不 具 合 箇 所 説 明 図

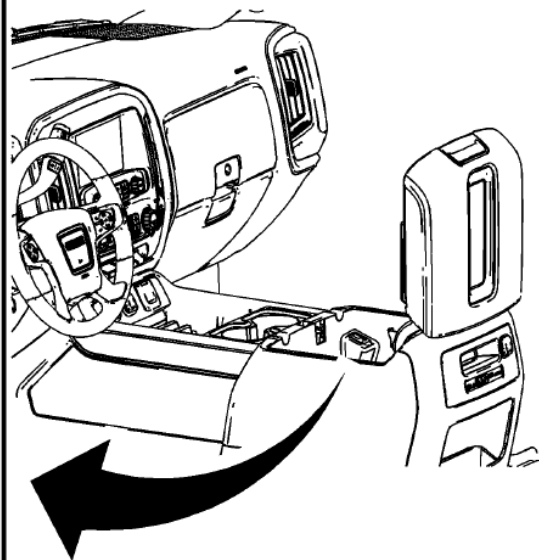
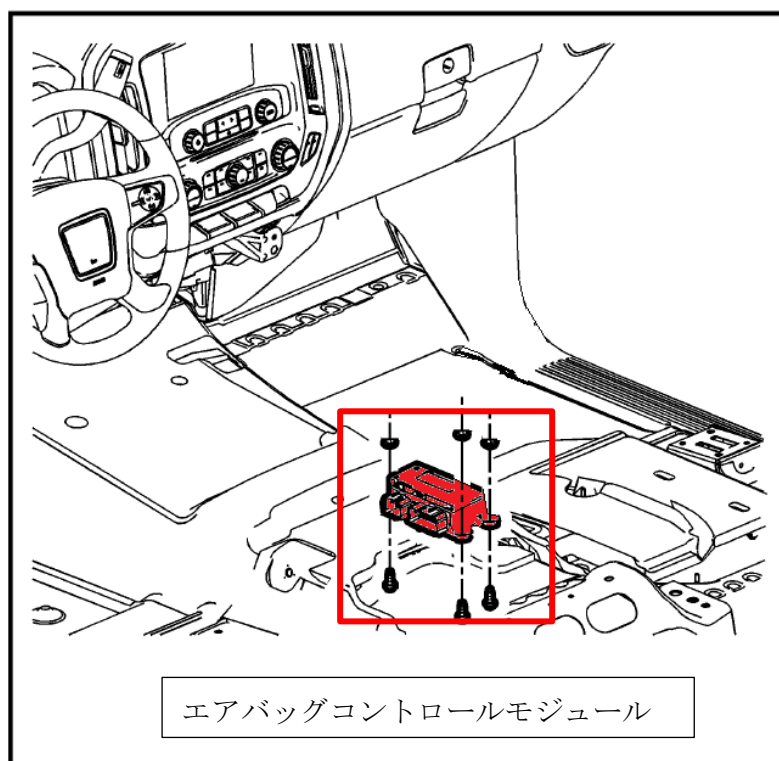
エアバッグコントロールモジュールのプログラムが不適切なため、縁石を乗り越えた際などの振動で当該モジュールの故障診断機能が作動を始め、そのまま作動し続けることがある。そのため、衝突時にフロントエアバッグ及びプリテンショナーを作動するための信号が送信されず、フロントエアバッグ及びプリテンショナーが作動せず、乗員が過度の障害を負おうおそれがある。

全車両、エアバッグコントロールモジュールを対策プログラムに書き換える。または、対策プログラムが入った新品のエアバッグコントロールモジュールに交換する。

左ボディストラクチャー部分に青色ペイントを塗布する。
